# VKPC 86450

Műszaki adatlap – 2015. február

RENAULT Espace IV, Vel Satis (3.0 Dci)  
Opel/Vauxhall Vectra C/Mk II, Signum (3.0 V6 CDTI)  
Saab 9-5 (3.0 TiD)

**SKF tömítő alapanyag optimalizálás**

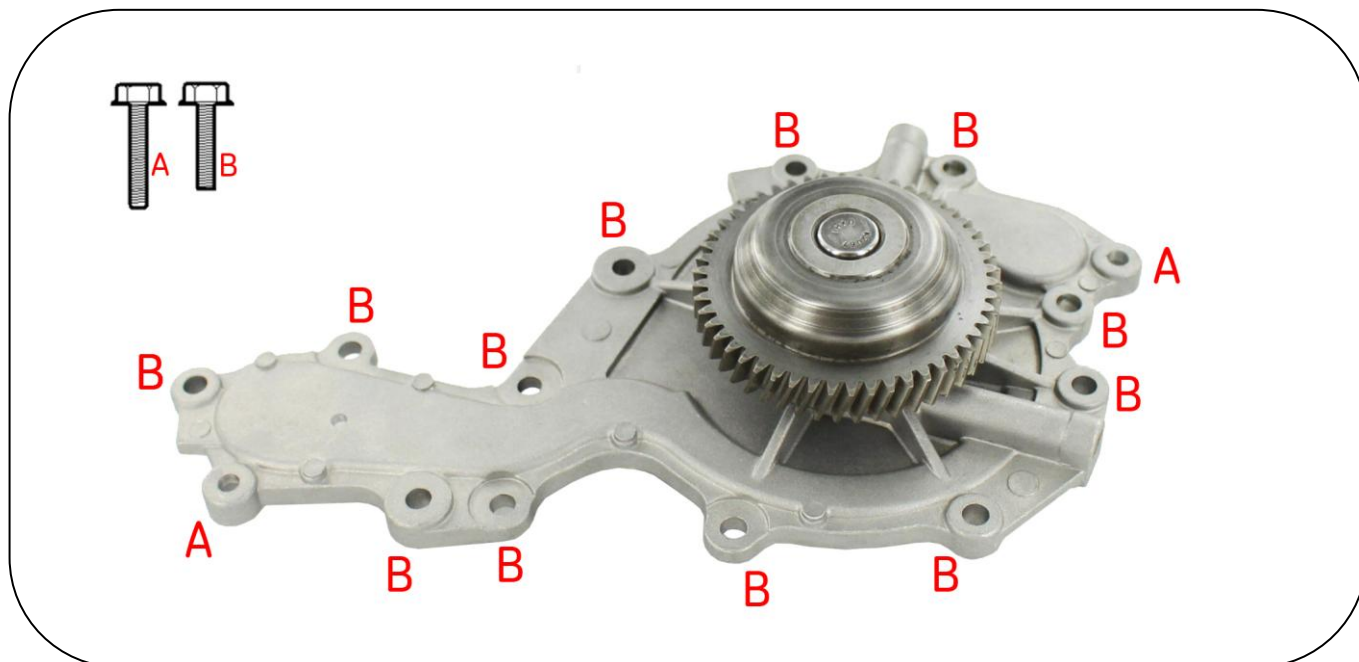
A V6-os motorok esetében alkalmazott vízpumpa szerelésének megkönnyítése érdekében az SKF a régi papíralapú tömítést egy fémtömítéssel váltja fel.

Figyeljen, hogy az összeszerelés során ne keverje össze a csavarokat (A) + (B), amely a hűtőfolyadék olajteknőbe történő szivárgáshoz vezet. A tömített vezérműkerék burkolat felhelyezése után a szivárgás nem látható.

**Megjegyzés!** Fordítson kellő figyelmet a különböző hosszúságú csavarok megfelelő elhelyezésére és a hozzá tartozó meghúzási nyomatékok alkalmazására. Nem megfelelő szerelés esetén hűtőfolyadék szivárgás jöhet létre.

- Csavar meghúzási nyomatékok:  
**A** hosszabb csavarok = 11 Nm  
**B** rövidebb csavarok = 11 Nm
